RESOLUCION No. 0788-AD-86

Que, la firma ARVIFESA ha presentado los siguientes Presupuestos Adicionales de la obra: "Clubes del Pueblo Trujillo", los mismos que se han encontrado conformes;

Ref.: GIMNASIO POLIDEPORTIVO CLUB DEL PUEBLO
TRUJILLO.

CUADERNO DE OBRA

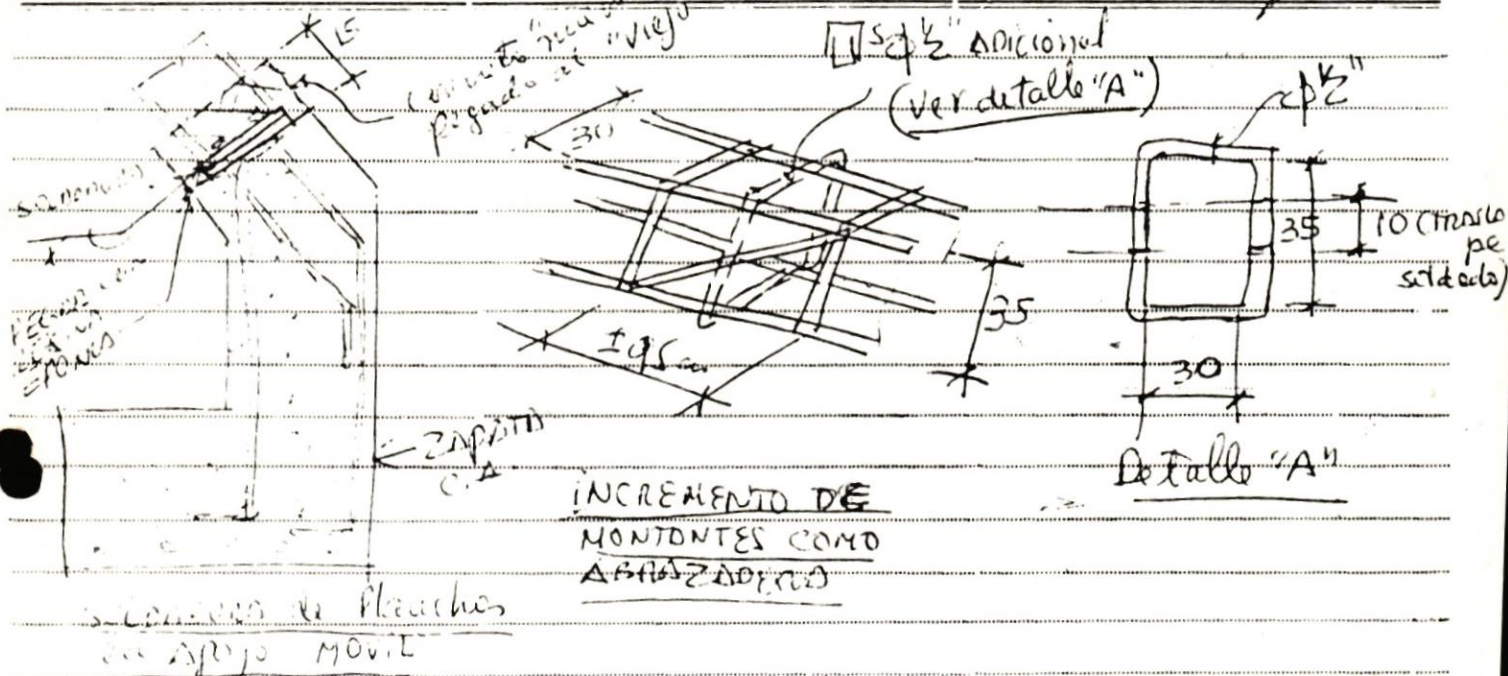
2º Incremento de montantes y bridas superior e inferior perpendiculares a los perfiles angulares principales del arco según el siguiente croquis:

Para facilidad de instalación de las montantes
deben permanentemente retirarse las planchas de
resist para asegurar un buen trabajo de
soldadura. Podrá utilizarse alternativamente el
perfil de construcción corrugado del mismo
diámetro del fierro liso.

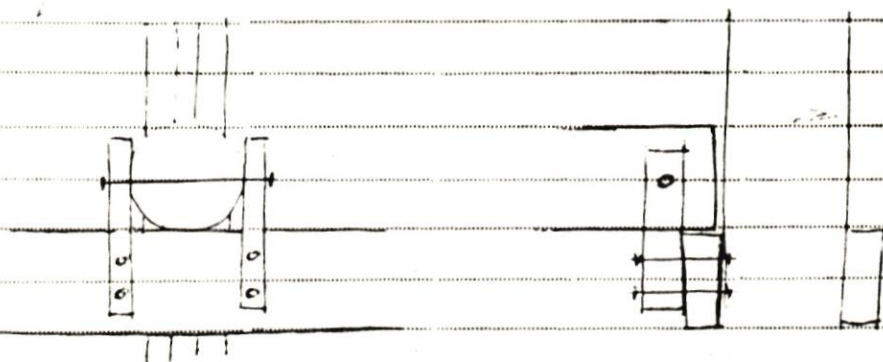
3.º Pistas las condiciones creadas por el viento en los tramos finales e iniciales se indica al contestista hacer el retorno de las coberturas a estos realizados.

1. las planchas de triplay que rigidizan los
módulos de las tijeras deberán fijarse con
pernos de 1/4"

...cultar las vegas de caña de guayaquil

DETALLE DE VESTIDORES

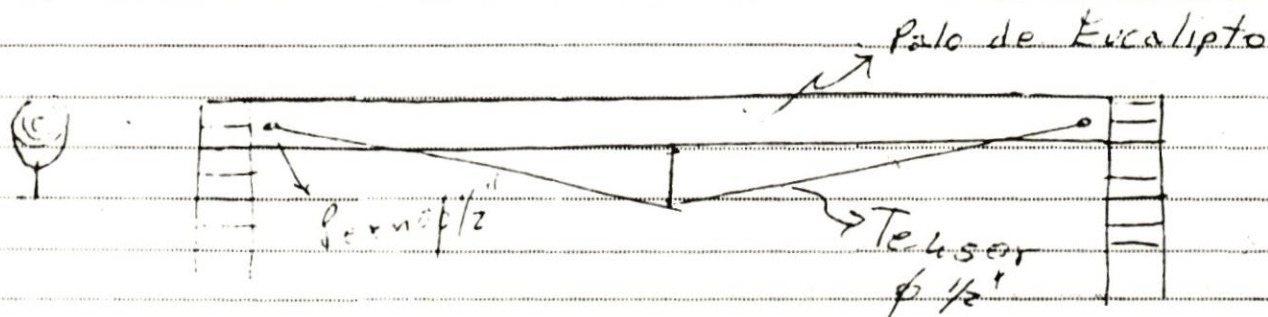
en las zonas de tribunas por troncos de Eucalipto en diámetros similares a la caña de Guayaquil. Para efectuar un mejor fijamiento de los troncos de Eucalipto con las vigas de madera que arriostran las columnas de madera, se deberá proceder según el siguiente croquis:

1. Sustituir el contrazo de vigas de caña de Guayaquil principales por troncos de Eucalipto de mismo diámetro a la caña reemplazada con el tenzor de acuerdo al siguiente croquis:
